ORD.: N° 590

MAT.: Informa sobre Perfil de Pasaje Ruanda entre Calle Continental (Ex-Calle 2) y Pasaje Kenia, en la Comuna de Alto Hospicio

IQUIQUE, 01 de septiembre 2021

Imagen N°1: Lote A, Plano de Loteo La Pampa.

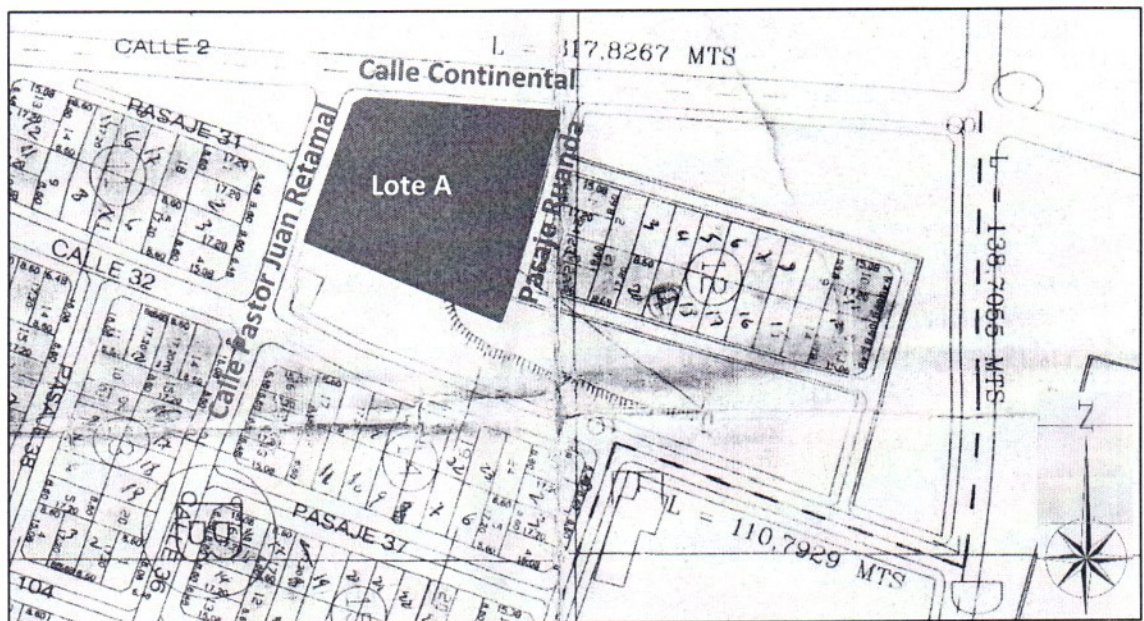
2. Al respecto, es dable indicar que DUI precedió a revisar y analizar los antecedentes correspondientes a la vía en consulta, en el tramo para el predio de interés correspondiente al Lote A (Imagen N° 1), siendo del caso informar lo siguiente:

- a) El "Plano de Loteo La Pampa S.V.U. 829-I ", fue elaborado y tramitado por SERVIU Región de Tarapacá, el cual cuenta con **Certificado de aprobación de Loteo N°003 de fecha 06.10.2003, emitido por el Director de Obras Municipales de Alto Hospicio, archivado bajo el N°1168** en el registro de planos y documentos del año 2008 en el Conservador de Bienes Raíces de Iquique. Si bien, en él se grafica el denominado **pasaje Ruanda en examen, cabe indicar que en dicho documento no precisa su perfil.**

Imagen N°2: Detalle dimensiones Perfil Pasaje Ruanda Plano de Loteo La Pampa.

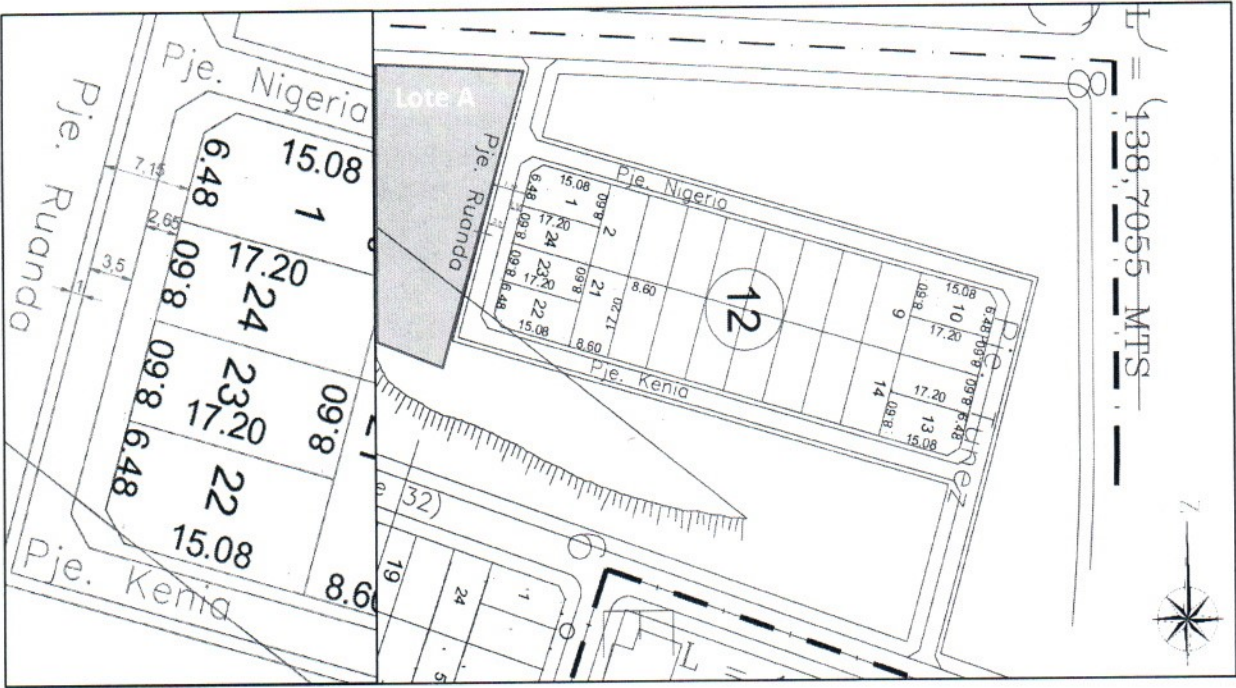
- b) A su vez, es menester indicar que es posible identificar las dimensiones establecidas para el denominado pasaje Ruanda, correspondientes a: 2.65 m en acera Oriente, 3.50 m de calzada y 1,00 m en acera Poniente correspondiente a la acera Oriente del Lote A, con un total de 7,15 m entre Líneas Oficiales.

3. Ante lo expuesto, y, con los antecedentes tenidos a la vista, es posible evidenciar que el Perfil de Pasaje Ruanda graficado en el Plano de Loteo La Pampa, no cumple con la distancia mínima de 8,00 m entre Líneas Oficiales para ostentar la categoría vial de Pasaje, así como tampoco se da cumplimiento a la distancia mínima de 2,25 m de la acera Poniente.
4. Sin embargo, es menester de esta SEREMI MINVU señalar que, según el marco jurídico y normativo vigente, al proyecto que se pretende emplazar en el Lote A y que enfrenta al Pasaje Ruanda, le corresponde cumplir con lo siguiente:
